เรื่อง การขอเปลี่ยนแปลงรายละเอียดรายงานการวิเคราะห์ผลกระทบสิ่งแวดล้อม โครงการเจาะสำรวจปิโตรเลียม (ระยะที่ 3) ของบริษัท เอ็มพี จี11 (ประเทศไทย) จำกัด แปลงสำรวจในทะเลอ่าวไทย หมายเลข G11/48

รายงานการขอเปลี่ยนแปลงรายละเอียด  
รายงานการวิเคราะห์ผลกระทบต่อสิ่งแวดล้อม  
โครงการเจาะสำรวจปิโตรเลียม (ระยะที่ 3)  
ของบริษัท เอ็มพี จี11 (ประเทศไทย) จำกัด  
แปลงสำรวจในทะเลอ่าวไทย หมายเลข G11/48  
ครั้งที่ 3  
(ฉบับสมบูรณ์)

รูปที่ 7 ภาพตัดขวางแสดงตำแหน่งหลุมสำรวจนงเยาว์-5

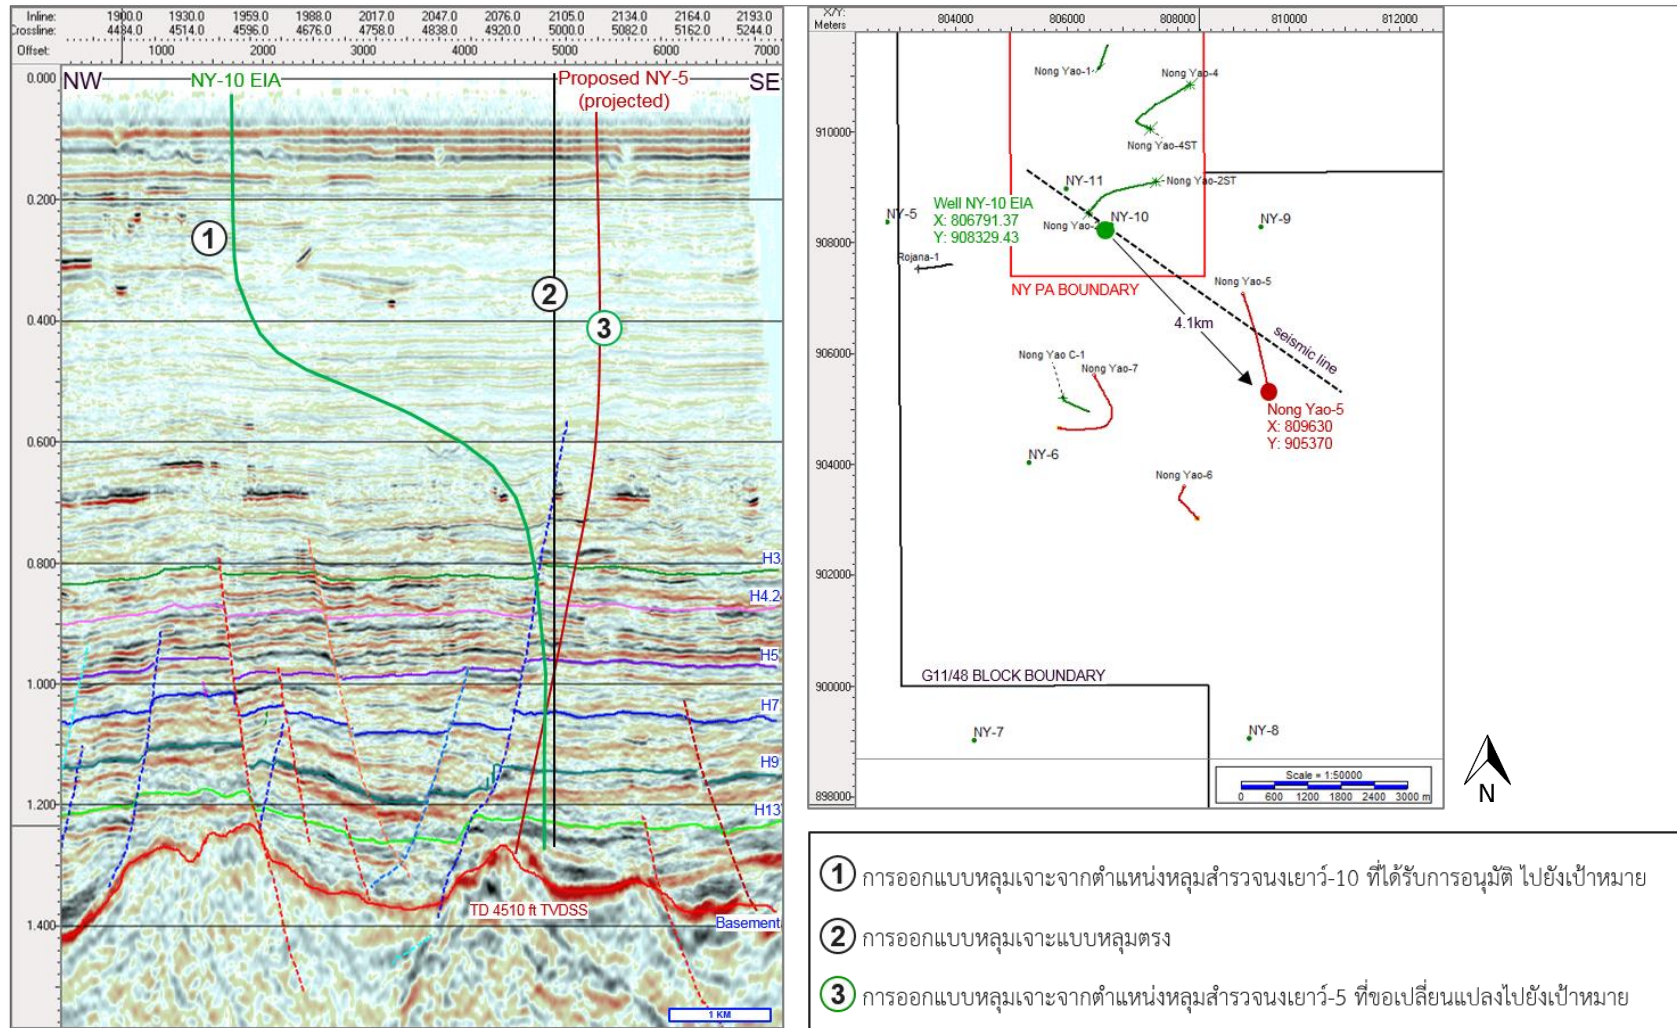
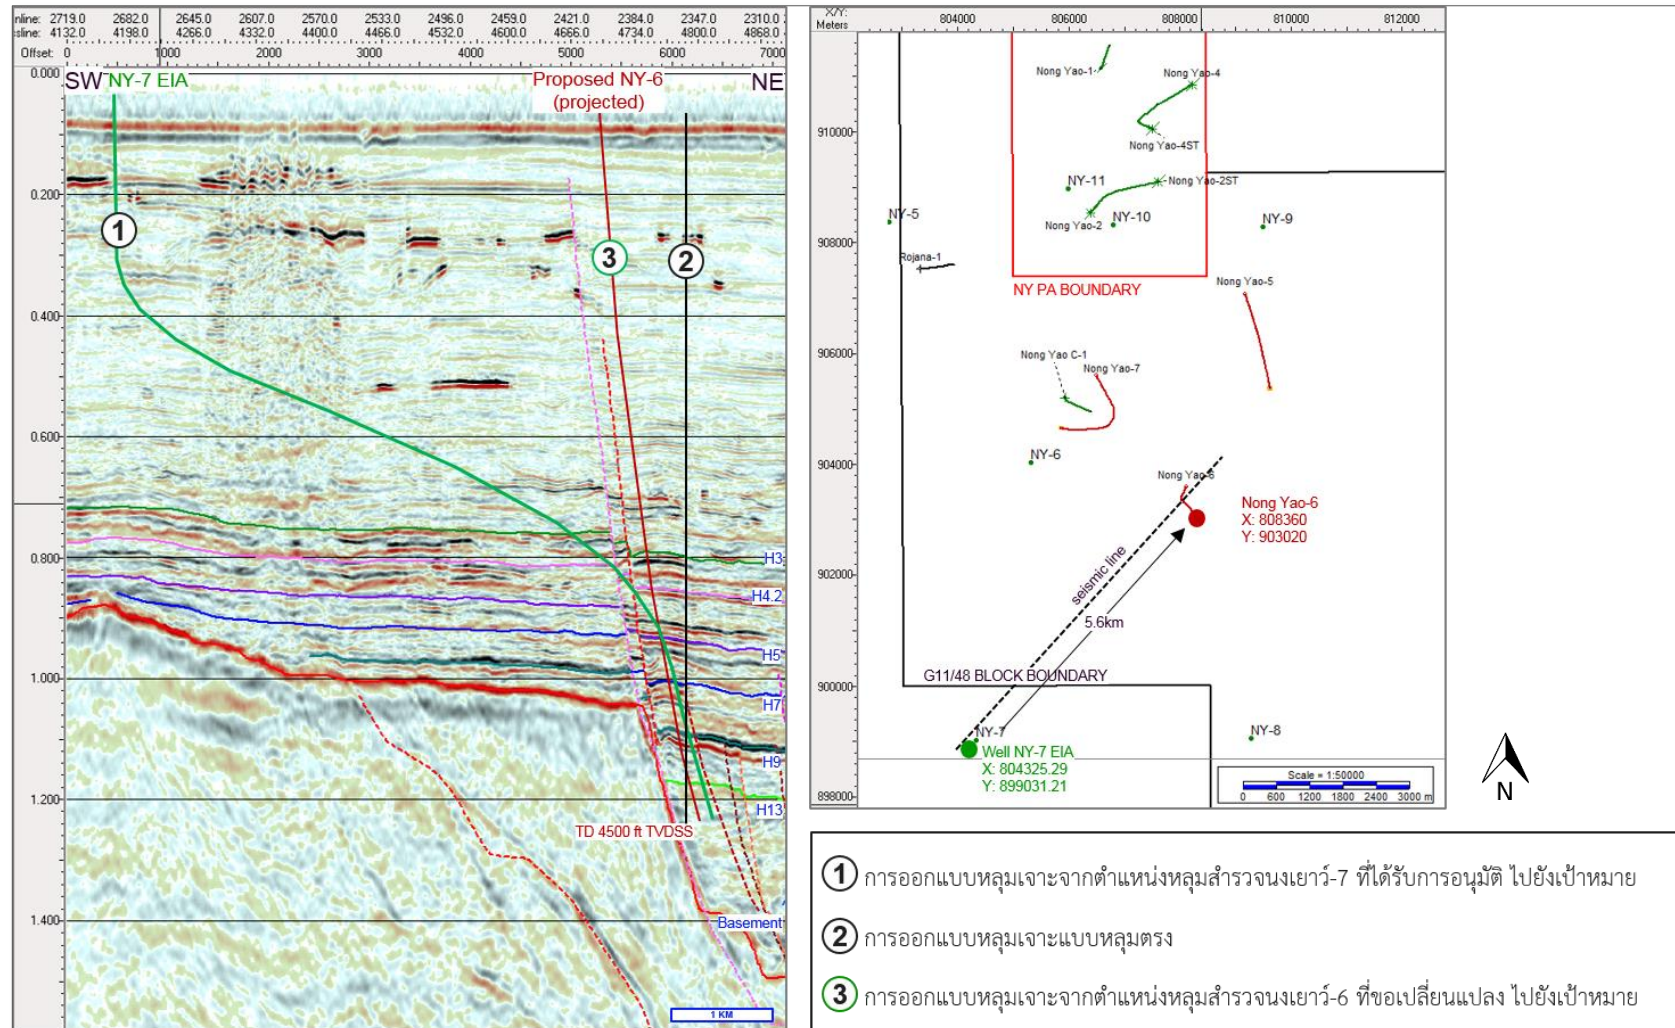
- **โครงสร้างนงเยาว์-5:** ในกรณีที่เจาะสำรวจจากตำแหน่งหลุมสำรวจนงเยาว์-10 (ซึ่งเป็นตำแหน่งที่ใกล้โครงสร้างนงเยาว์-5 มากที่สุด) ไปยังโครงสร้างนงเยาว์-5 พบว่าการเจาะสำรวจจากตำแหน่งนี้นั้นเป็นไปได้ยากมากและมีความเสี่ยงสูงมาก เนื่องจากจะทำให้หลุมสำรวจมีความยาวมากเกินกว่า 20,000 ฟุต (หรือ 6,000 เมตร) อีกทั้ง หลุมเจาะอยู่ใกล้รอยเลื่อนและอาจตัดผ่านรอยเลื่อน ซึ่งจะเพิ่มความเสี่ยงด้านความปลอดภัยและความเสี่ยงในการไม่พบปิโตรเลียม (แสดงดัง

**เส้นหมายเลข 1 ในรูปที่ 7** ซึ่งลักษณะของหลุมไม่สามารถสำรวจเป้าหมายได้ดีเท่าที่ควรและอาจก่อให้เกิดปัญหาในการดำเนินการเจาะและในการเก็บข้อมูลหยังธรณี หรืออาจทำให้อุปกรณ์หยังธรณีติดค้างอยู่ในหลุมเจาะได้ เพื่อลดความเสี่ยงในการเจาะหลุมและการหยังธรณิดังกล่าว ทางบริษัทฯ จึงได้ทำการเสนอตำแหน่งหลุมเจาะใหม่ที่สามารถเจาะไปยังตำแหน่งที่ต้องการได้อย่างสะดวกปลอดภัยและสามารถที่จะสำรวจชั้นหินที่เป็นเป้าหมายได้อย่างมีประสิทธิภาพ

**เส้นหมายเลข 3 ในรูปที่ 7** (หลุมสำรวจนงเยาว์-5) **รูปที่ 8** (หลุมสำรวจนงเยาว์-6) และ**รูปที่ 9** (หลุมสำรวจนงเยาว์-7) โดยแสดงการเจาะ ณ ตำแหน่งหลุมสำรวจที่เสนอขอเปลี่ยนแปลงตาม แบบ Directional well ซึ่งสามารถเจาะลงในแหล่งกักเก็บเป้าหมายได้ทั้งหมดและในตำแหน่งดี ที่สุด อีกทั้งยังสามารถหลีกเลี่ยงการเจาะผ่านรอยเลื่อนได้อีกด้วย เมื่อเปรียบเทียบกับ การเจาะแบบ หลุมตรง (**เส้นหมายเลข 2**) ของทั้งสามหลุมสำรวจดังกล่าว โดยหลุมสำรวจแบบใหม่นี้จะมีความ เียงของหลุมขณะเจาะตั้ง**รูปที่ 12 ถึงรูปที่ 14** ทั้งนี้ รายละเอียดข้อดีและข้อจำกัดในการเจาะทุก แบบที่ได้กล่าวข้างต้นแสดงดัง**ตารางที่ 6 ถึงตารางที่ 8** สำหรับการแสดงรายละเอียดเปรียบเทียบ ปริมาณโคลนชุดเจาะและปริมาณเศษหินที่คาดว่าจะเกิดขึ้นจากการเจาะสำรวจของทั้งหลุมที่ ได้รับอนุมัติและหลุมที่ขอเปลี่ยนแปลงแสดงดัง**ตารางที่ 9** และ Well Proposal ของทั้ง 3 หลุม แสดงดัง**ภาคผนวก ง**

รูปที่ 8 ภาพตัดขวางแสดงตำแหน่งหลุมสำรวจจงเยาว์-6

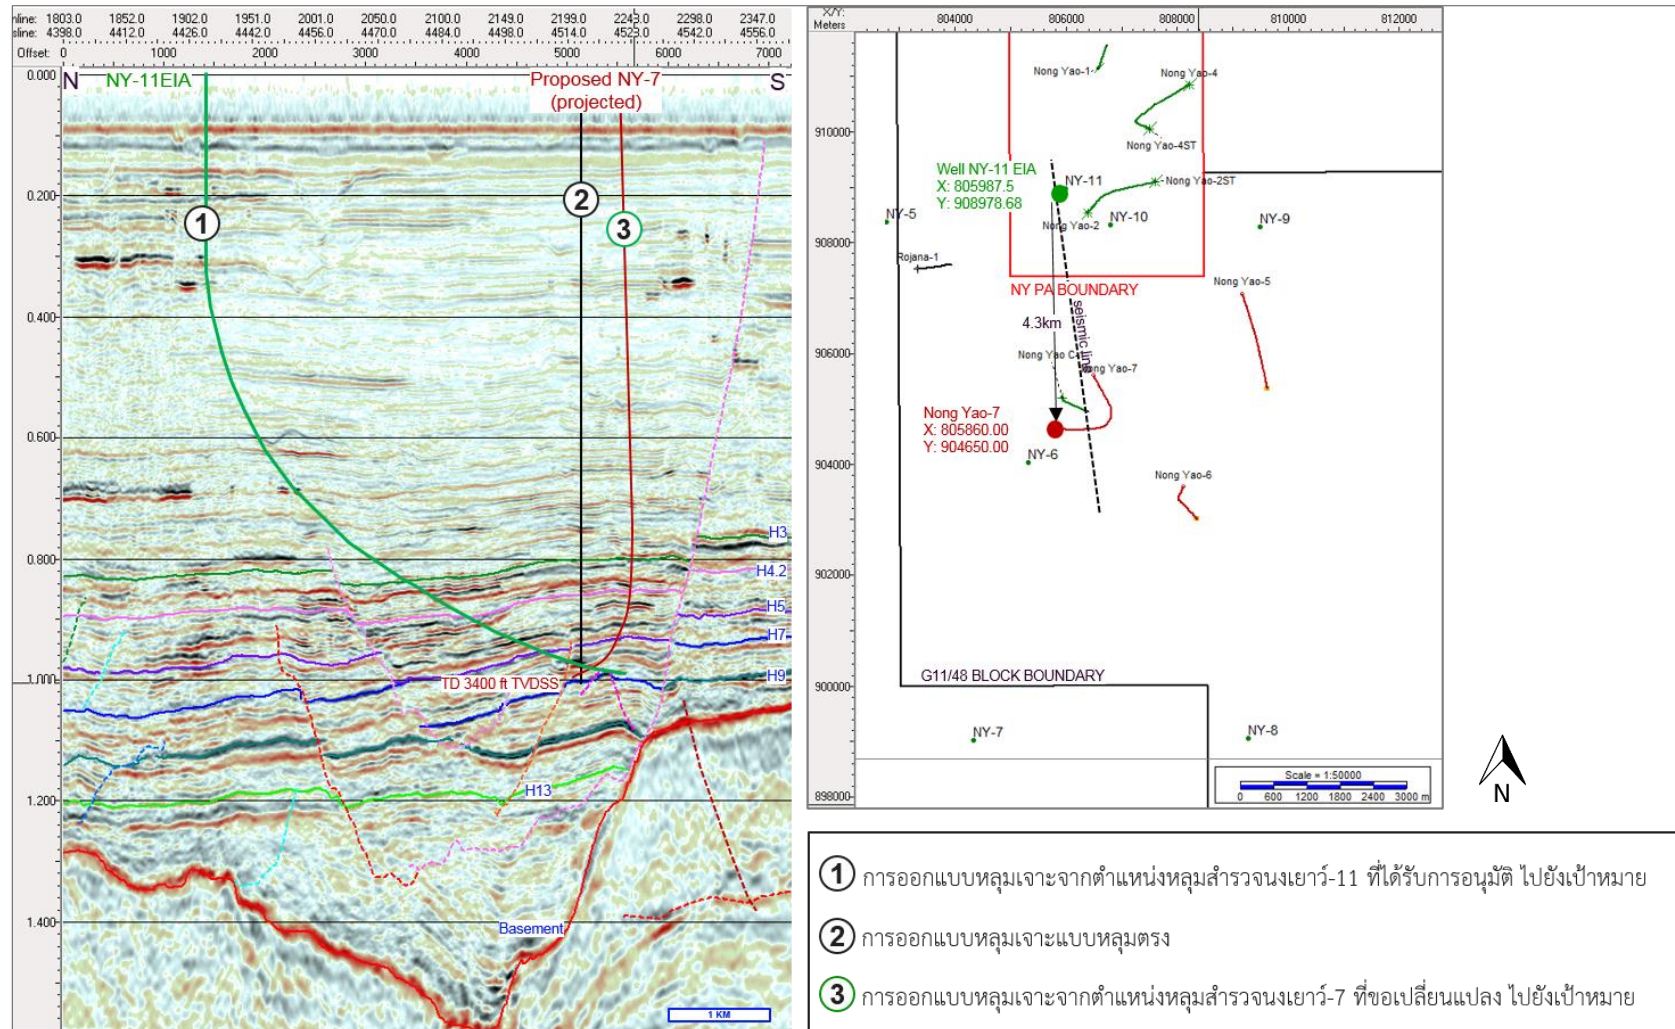
- **โครงสร้างนงเยาว์-6:** ในกรณีที่เจาะสำรวจจากตำแหน่งหลุมสำรวจนงเยาว์-7 (ซึ่งเป็นตำแหน่งที่ใกล้โครงสร้างนงเยาว์-6 มากที่สุด) ไปยังโครงสร้างนงเยาว์-6 พบว่าการเจาะสำรวจจากตำแหน่งนี้นั้นเป็นไปได้ยากมากและมีความเสี่ยงสูงมาก เนื่องจากจะทำให้หลุมสำรวจมีความยาวมากเกินกว่า 25,000 ฟุต (หรือ 7,500 เมตร) อีกทั้ง หลุมเจาะอยู่ใกล้รอยเลื่อนและอาจตัดผ่านรอยเลื่อน ซึ่งจะเพิ่มความเสี่ยงด้านความปลอดภัยและความเสี่ยงในการไม่พบปิโตรเลียม (แสดงดัง**เส้นหมายเลข 1 ในรูปที่ 8**) ซึ่งลักษณะของหลุมไม่สามารถสำรวจเป้าหมายได้ดีเท่าที่ควรและอาจก่อให้เกิดปัญหาในการดำเนินการเจาะและในการเก็บข้อมูลหยังธรณี หรืออาจทำให้อุปกรณ์หยังธรณีติดค้างอยู่ในหลุมเจาะได้ เพื่อลดความเสี่ยงในการเจาะหลุมและการหยังธรณิดังกล่าว ทางบริษัทฯ จึงได้ทำการเสนอตำแหน่งหลุมเจาะใหม่ที่สามารถเจาะไปยังตำแหน่งที่ต้องการได้อย่างสะดวกปลอดภัยและสามารถที่จะสำรวจชั้นหินที่เป็นเป้าหมายได้อย่างมีประสิทธิภาพ

รูปที่ 10 ตำแหน่งหลุมสำรวจนงเยาว์-5 หลุมสำรวจนงเยาว์-6 และหลุมสำรวจนงเยาว์-7 ที่ขอเปลี่ยนแปลง

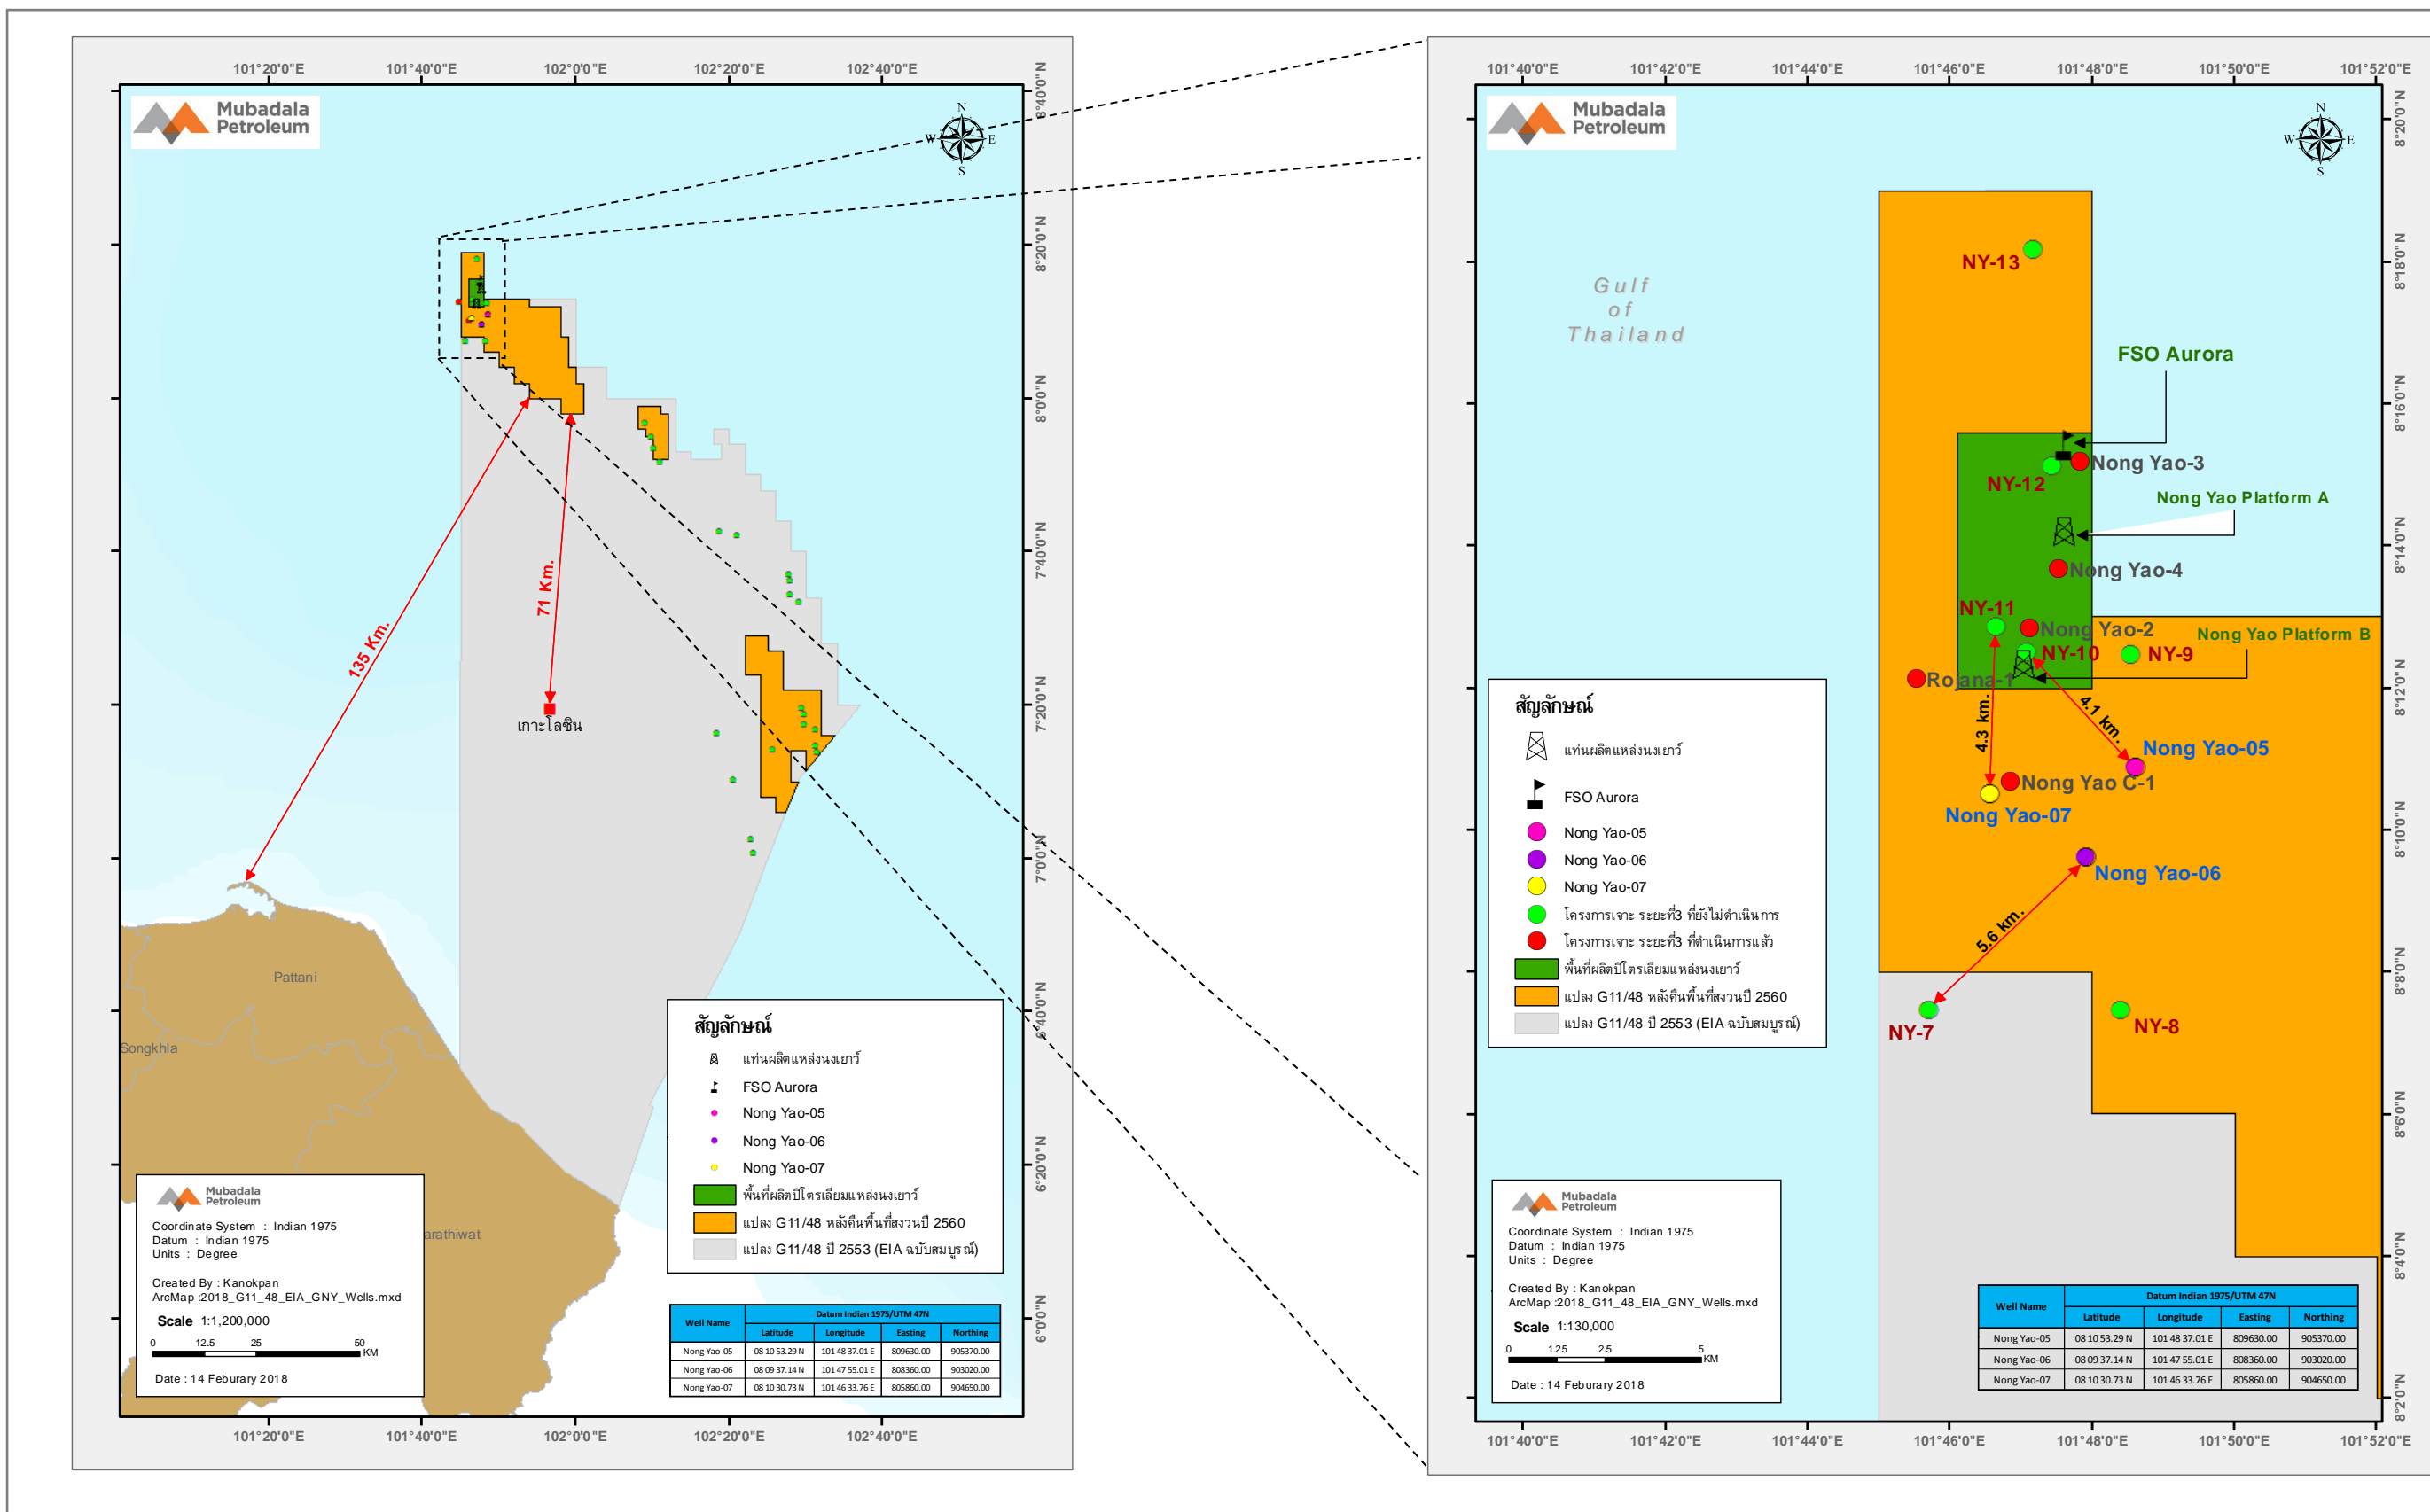
- 2) ย้ายตำแหน่งหลุมสำรวจปิโตรเลียมซึ่งเป็นตำแหน่งหลุมที่ได้รับความเห็นชอบในรายงานการวิเคราะห์ผลกระทบสิ่งแวดล้อม ดังนี้
- 2.1) **หลุมสำรวจนางเยวาร์-5:** โดยย้ายจากพิกัดที่ละติจูด 8° 12' 30.2" ลองจิจูด 101° 47' 05.0" (พิกัดกริดแบบ UTM ที่ 806791.37 ตะวันออก 908329.43 เหนือ) ของหลุมสำรวจนางเยวาร์-10 ไปเป็นตำแหน่งที่ละติจูด 08° 10' 53.29" ลองจิจูด 101° 48' 37.01" (พิกัดกริดแบบ UTM ที่ 809630.00 ตะวันออก 905370.00 เหนือ) โดยใช้พิกัดแบบ Indian 1975 ซึ่งตำแหน่งดังกล่าวจะคลาดเคลื่อนไปจากตำแหน่งหลุมสำรวจปิโตรเลียมที่ได้รับความเห็นชอบในรายงานการวิเคราะห์ผลกระทบสิ่งแวดล้อมเป็นระยะทางประมาณ 4.1 กิโลเมตร ไปทางทิศตะวันออกเฉียงใต้

- 2.2) **หลุมสำรวจนางเยวาร์-6:** โดยย้ายจากพิกัดที่ละติจูด 08° 07' 28.3" ลองจิจูด 101° 45' 42.4" (พิกัดกริดแบบ UTM ที่ 804325.29 ตะวันออก 899031.21 เหนือ) ของหลุมสำรวจนางเยวาร์-7 ไปเป็นตำแหน่งที่ละติจูด 08° 09' 37.14" ลองจิจูด 101° 47' 55.01" (พิกัดกริดแบบ UTM ที่ 808360.00 ตะวันออก 903020.00 เหนือ) โดยใช้พิกัดแบบ Indian 1975 ซึ่งตำแหน่งดังกล่าวจะคลาดเคลื่อนไปจากตำแหน่งหลุมสำรวจปิโตรเลียมที่ได้รับความเห็นชอบในรายงานการวิเคราะห์ผลกระทบสิ่งแวดล้อมเป็นระยะทางประมาณ 5.6 กิโลเมตร ไปทางทิศตะวันออกเฉียงเหนือ

- 2.3) **หลุมสำรวจนางเยวาร์-7:** โดยย้ายจากพิกัดที่ละติจูด 08° 12' 51.5" ลองจิจูด 101° 46' 38.9" (พิกัดกริดแบบ UTM ที่ 805987.50 ตะวันออก 908978.68 เหนือ) ของหลุมสำรวจนางเยวาร์-11 ไปเป็นตำแหน่งที่ละติจูด 08° 10' 30.73" ลองจิจูด 101° 46' 33.76" (พิกัดกริดแบบ UTM ที่ 805860.00 ตะวันออก 904650.00 เหนือ) โดยใช้พิกัดแบบ Indian 1975 ซึ่งตำแหน่งดังกล่าวจะคลาดเคลื่อนไปจากตำแหน่งหลุมสำรวจปิโตรเลียมที่ได้รับความเห็นชอบในรายงานการวิเคราะห์ผลกระทบสิ่งแวดล้อมเป็นระยะทางประมาณ 4.3 กิโลเมตร ไปทางทิศใต้

แผนที่และพิกัดแสดงการย้ายตำแหน่งแสดงดังรูปที่ 10 และตารางที่ 5 สำหรับแผนที่จากการสำรวจโดยวิธีวัดคลื่นไหวสะเทือนแบบ 3 มิติ และแผนที่ทางธรณีวิทยา ซึ่งใช้สำหรับพิจารณาตำแหน่งหลุมสำรวจนางเยวาร์-5 หลุมสำรวจนางเยวาร์-6 และหลุมสำรวจนางเยวาร์-7 แสดงดังรูปที่ 11 โดยการย้ายตำแหน่งการเจาะสำรวจนี้จะช่วยให้บริษัทฯ สามารถเพิ่มความปลอดภัยในการเจาะหลุมและสามารถเจาะสำรวจไปยังแหล่งปิโตรเลียมเป้าหมายได้อย่างมีประสิทธิภาพมากยิ่งขึ้น อีกทั้งเมื่อเปรียบเทียบกับระยะห่างจากชายฝั่งที่ใกล้ที่สุดคือชายฝั่งจังหวัดสงขลา พบว่า หลุมสำรวจที่ทำการย้ายตำแหน่งนั้น มีระยะห่างจากชายฝั่งไม่ต่างจากเดิม

● Nong Yao-5 surface location at UTM  
 X = 809630 mE  
 Y = 905370 mN  
 4.1 km to SE from well#11 Phase III EIA location

● Nong Yao-6 surface location at UTM  
 X = 808360 mE  
 Y = 903020 mN  
 5.6 km to NE from well#7 Phase III EIA location

● Nong Yao-7 surface location at UTM  
 X = 805860 mE  
 Y = 904650 mN  
 4.3 km to south from well#11 Phase III EIA location

รูปที่ 12 ภาพแสดงการออกแบบหลุมสำรวจแนวเอียง-5 ในการเจาะแบบ Directional well

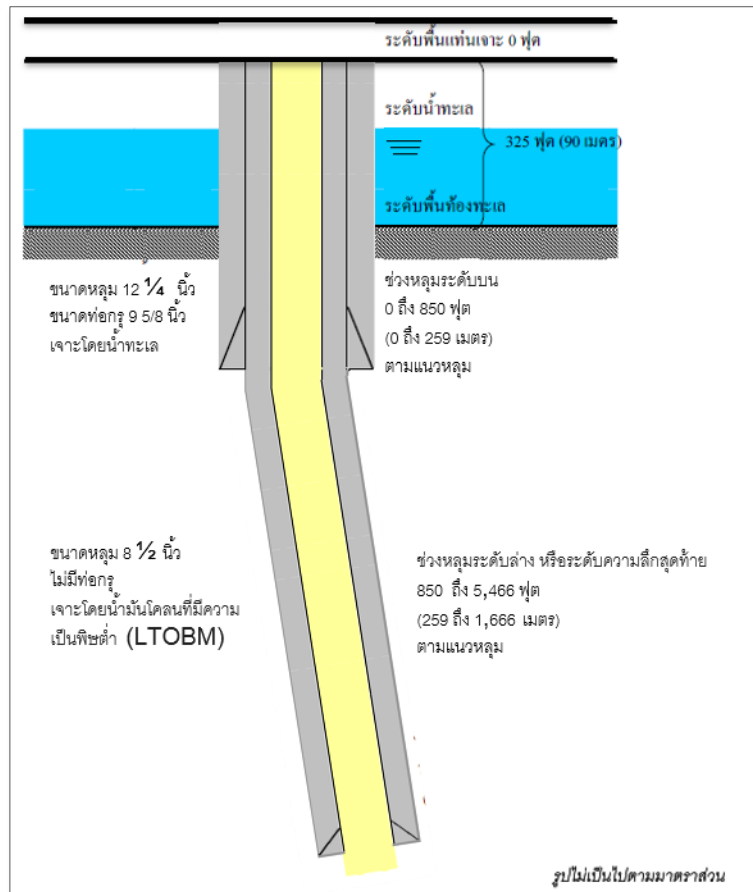
- 3) การเปลี่ยนแบบหลุมสำรวจปิโตรเลียมของทั้ง 3 หลุม โดยเปลี่ยนจากหลุมตรง (Vertical Well) เป็นหลุมแบบ Directional Well การเปลี่ยนแปลงดังกล่าวจะช่วยให้สามารถเจาะสำรวจผ่านชั้นโครงสร้างในตำแหน่งที่ดีที่สุดได้หลายชั้นและเป็นการเพิ่มโอกาสในการพบปิโตรเลียมในทุก ๆ ชั้น เมื่อเปรียบเทียบกับ การเจาะแบบหลุมตรง สำหรับการวางแผนการเปลี่ยนรูปแบบการเจาะจากเดิม ซึ่งวางแผนการเจาะเป็น 3 ระดับช่วงหลุม เปลี่ยนเป็น 2 ระดับช่วงหลุม เนื่องด้วยตำแหน่ง ความลึกของหลุมสำรวจทั้ง 3 หลุมนี้ มีความลึกน้อยลงอย่างมาก จากความลึกในแนวตั้ง (TVD) ประมาณ 15,000 ฟุต เป็น 3,550 – 4,660 เมตร ส่งผลให้ระดับความดันของแหล่งกักเก็บน้ำมัน ลดลงอย่างมาก ทำให้สามารถเปลี่ยนรูปแบบการเจาะจาก 3 ระดับช่วงหลุม เป็น 2 ระดับช่วง หลุม ได้อย่างปลอดภัยและมีประสิทธิภาพ
